# Schacht Konrad - Anmerkungen zur ÜsiKo (Abschlussbericht zu Phase 1):

*Abschlussbericht zur Phase 1: Ermittlung des Überprüfungsbedarfs“*

## **Anmerkungen von Jürgen Kreusch zum Thema Langzeitsicherheit**

### **Im Auftrag des Bündnisses gegen Konrad**

**Abb. 1: Mögliche Konfiguration des ewG beim Typ Bb (Quelle: AkEnd2002). WG = Wirtsgestein, EG = einschlusswirksamer Gebirgsbereich, EL = Einlagerungsbereich, ? bedeutet weitere Ausdehnung unbekannt**

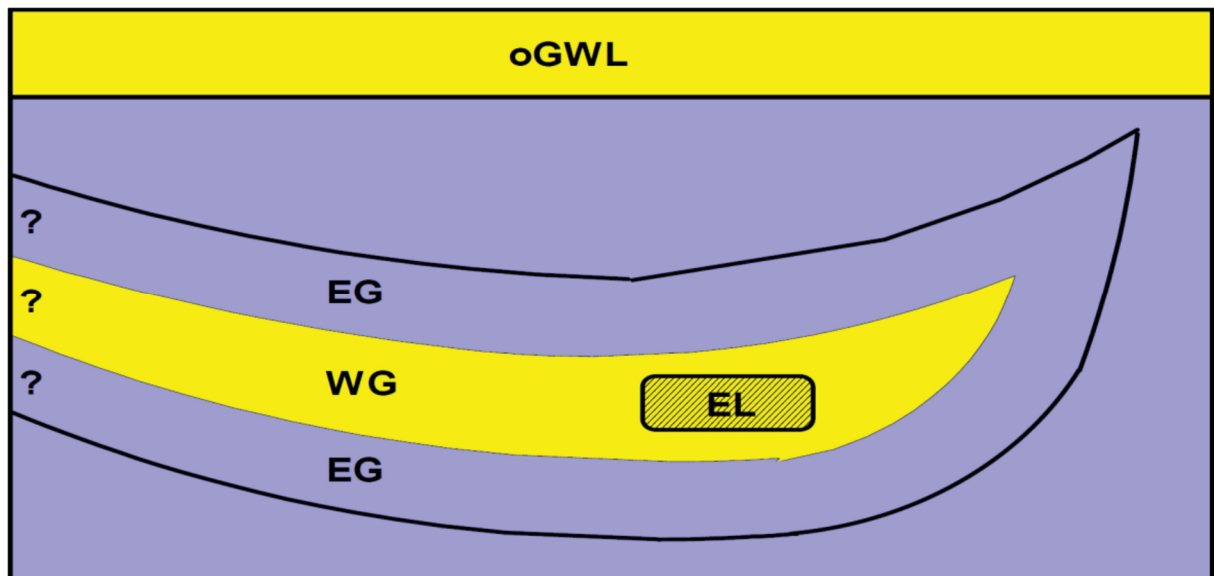
Darauf aufbauend wird in ÜsiKo (2019: S. 42) argumentiert, die Konfiguration des Endlagers Konrad entspräche derjenigen Konfiguration vom Typ Bb, die in AkEnd entwickelt worden ist (s. Abb. 1). Dieser Konfigurationstyp weist aber gegenüber anderen Konfigurationstypen (A, Ba) prinzipielle Nachteile auf (AkEnd 2002).

Die in ÜsiKo gewählte Vorgehensweise zur Auseinandersetzung mit dem ewG ist nicht nachvollziehbar. So wird in (ÜsiKo 2019) behauptet, die Situation bei Konrad entspräche dem Konfigurationstyp Bb (s. Abb. 1). Dies ist aber offensichtlich nicht der Fall, denn bei Konrad existiert eine durchgängige Wasserwegsamkeit, die sich laut PFB (2002) vom Salzgitter Höhenzug im Süden bis zum Bereich der Allerniederung im Norden erstreckt, und deren hydraulisches Gefälle als Antriebsmechanismus für die Bewegung des Tiefengrundwasser wirken soll. Weiterhin bedeckt der Barrierehorizont (Kreide – grüne Farbe) nicht den gesamten zu betrachtenden Bereich des Wirtsgesteins, sondern er fehlt im nordöstlichen Bereich bei Calberlah (s. **Abb. 2**).
